改善箇所説明図

基準不適合箇所

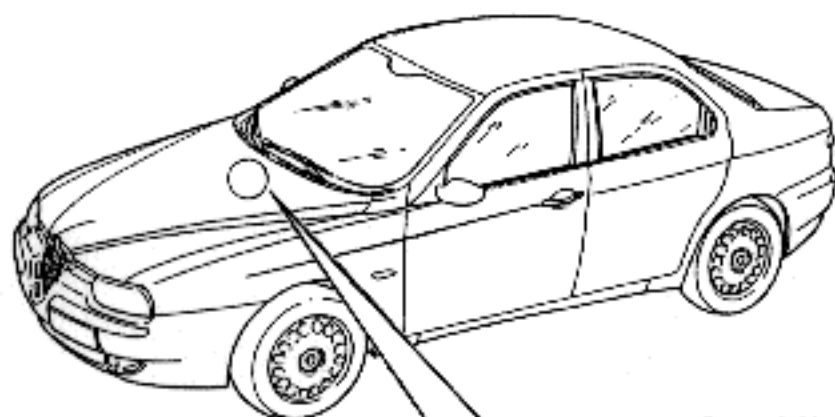
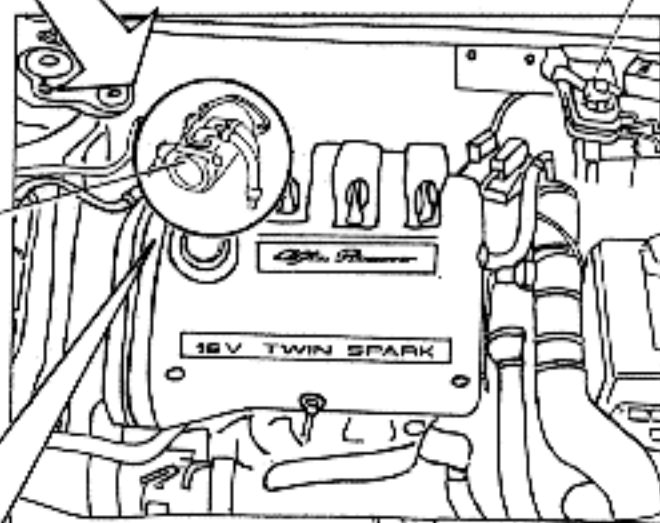
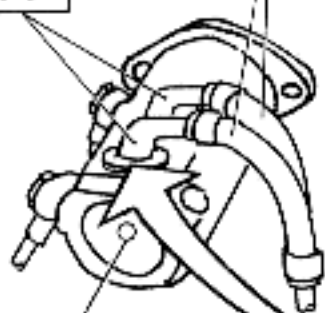
ブレーキマスターシリンダとブレーキ液リザーバタンクを接続するゴムホースの形状が不適切なため、そのままの状態で使用を続けると、接続コネクタが損傷し、最悪の場合、ブレーキ液が漏れて制動力が低下する恐れがある。

マスターシリンダ前端部に
白色のペイントを塗布する。

全車両、当該ホースを対策品と交換するとともに接続コネクタを良品と交換する。
